Objet :	<b>Demande d'autorisation environnementale pour l'extension d'une carrière (roches basaltiques et scories) et l'exploitation d'une installation de concassage</b>
Demandeur :	<b>SARL Société BEGE Travaux Publics Location</b> 229 Rue Jean Defos Du Rau – PK 24 97418 Plaine des Cafres Siret : 378 697 130 00011
Localisation :	Plaine des Cafres – Le Tampon Chemin des sports mécaniques
Référence :	EMC2 n°D303
Réf. devis	N°471/2018V2
Date :	Novembre 2021

## Mémoire en réponse aux remarques de la Mission Régionale d'Autorité Environnementale

Réf.	MRAE	n°MRAe 2021APREU14 le 12/10/2021
------	------	----------------------------------

**Planche 1 : Localisation des habitats concernés par la remarque de l'AE sur le projet**

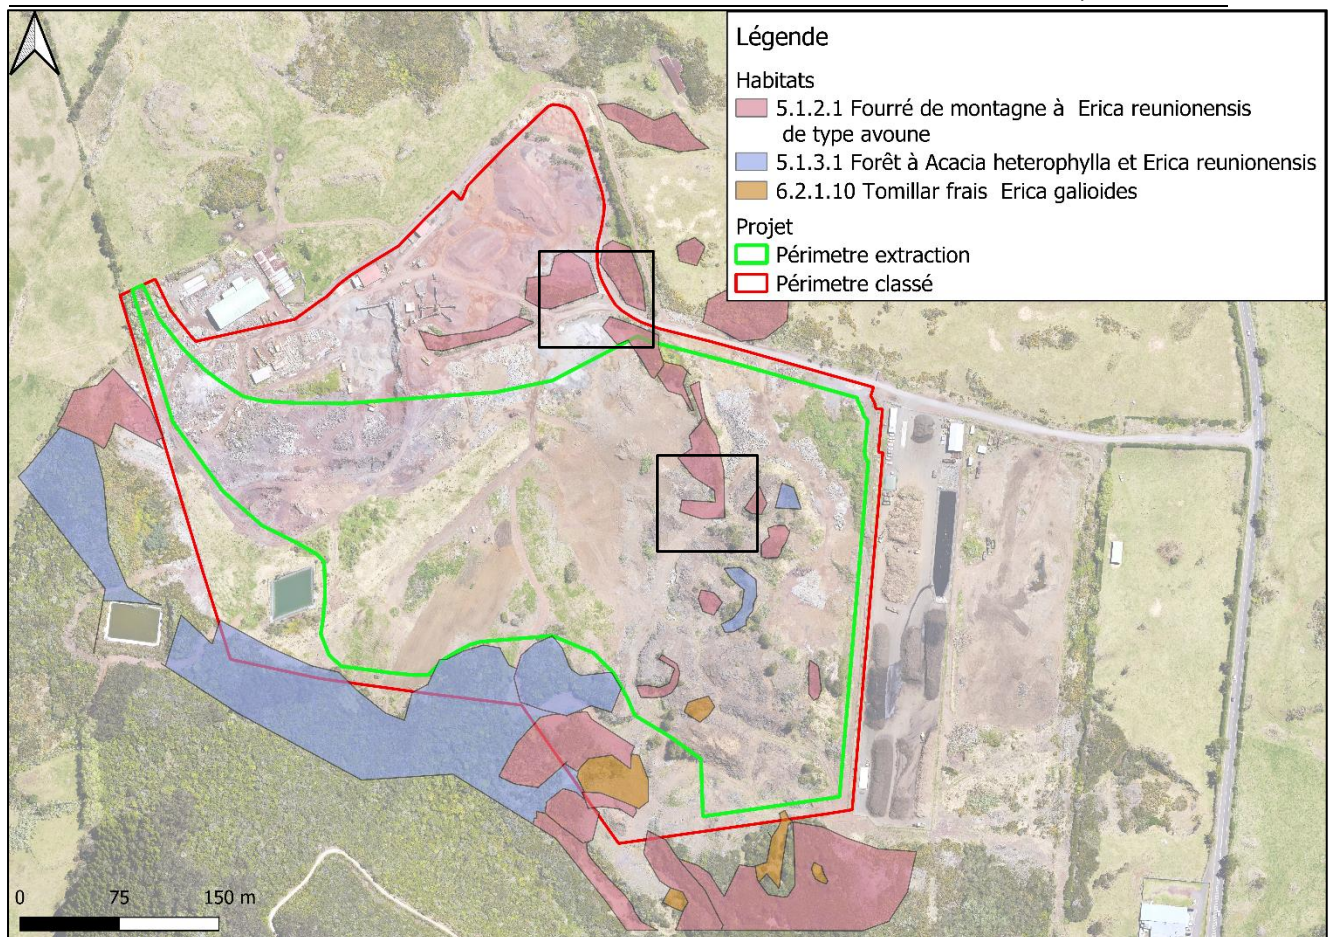
- *L'Ae recommande préserver les habitats pour les fourrés de montagne à *Erica reunionensis* et forêts d'Acacia à *Erica reunionensis* représentant près de 17 % de la surface impactée par le projet ainsi que pour le Tomillar frais à *Erica galioides* présentant sur plus de 1 %.*

La protection des habitats au sud du projet, au pied du Piton Villers a déjà été prise en compte comme le mentionne le paragraphe 7.2.1 du Document Administratif et Technique du dossier. Le choix a été fait de contourner ces habitats, de ne pas extraire sur la zone, afin de les préserver.

Certains habitats présentés sur la carte ci-dessus sont de qualité moindre. Les îlots d'habitats situés sur la partie nord du projet, à proximité des stocks seront conservés. L'îlot de végétation au sud de l'installation de traitement a été fait dans le cadre de l'installation et est également conservé.

Planche 8 : Localisation de l'habitat typique de zone humide

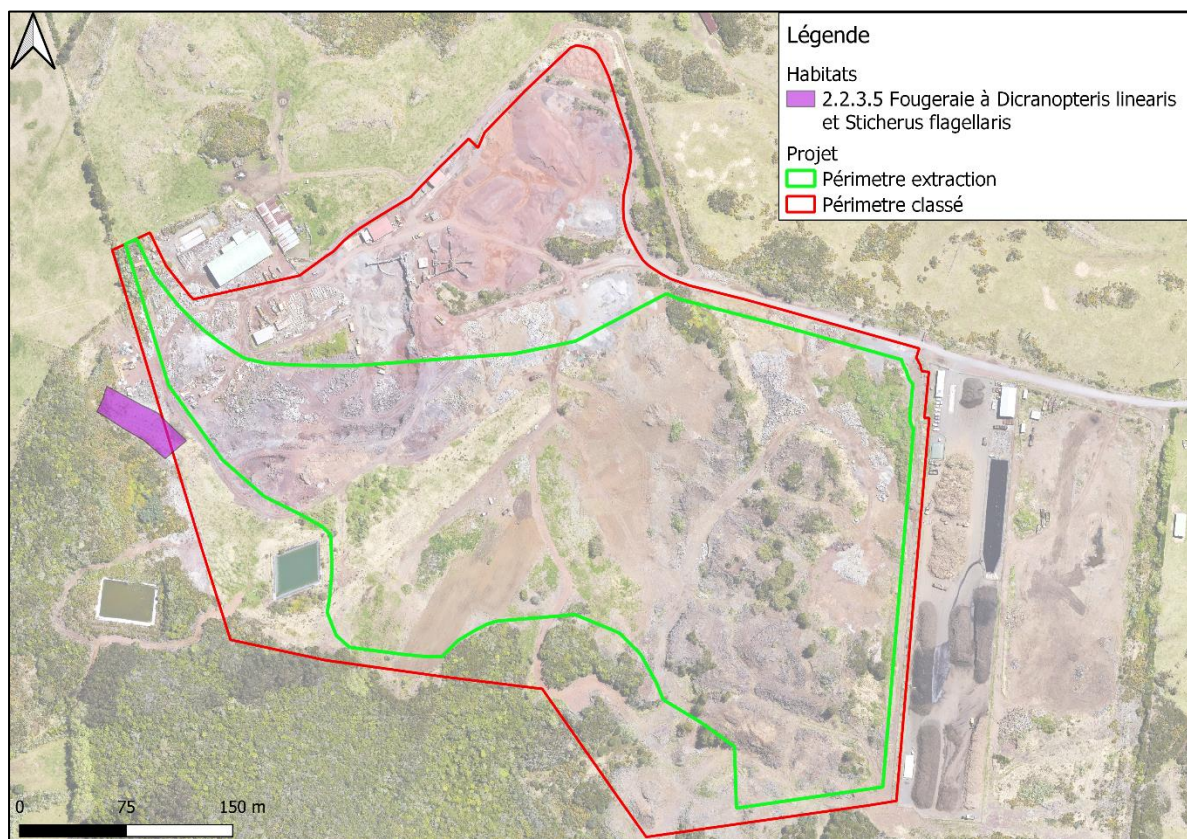
- ***L'Ae recommande d'approfondir l'étude des caractéristiques en termes de flore et de sols, afin d'apprécier les zones supplémentaires susceptibles de constituer des zones humides dans le périmètre classé, ainsi que de définir les mesures nécessaires pour leur préservation en phase chantier (protection) voire leur restauration suivant leur état écologique (densification,***

Concernant la présence de plantes hydrophiles, le diagnostic écologique de la zone n'a relevé qu'un type d'habitats typique des zones humides (habitat marécageux) : Fougèraie à *les rejets linéarisé* et *Stickers flagellais*. Celui-ci couvre 0,39 % (1274 m<sup>2</sup>) de l'aire d'étude immédiate du projet et est localisée comme suit :

En définitive, les sols du projet ne sont pas hydromorphes et la seule zone présentant des plantes hydrophiles a une surface de 1274 m<sup>2</sup>. Seule cette zone peut donc être considérée comme zone humide.
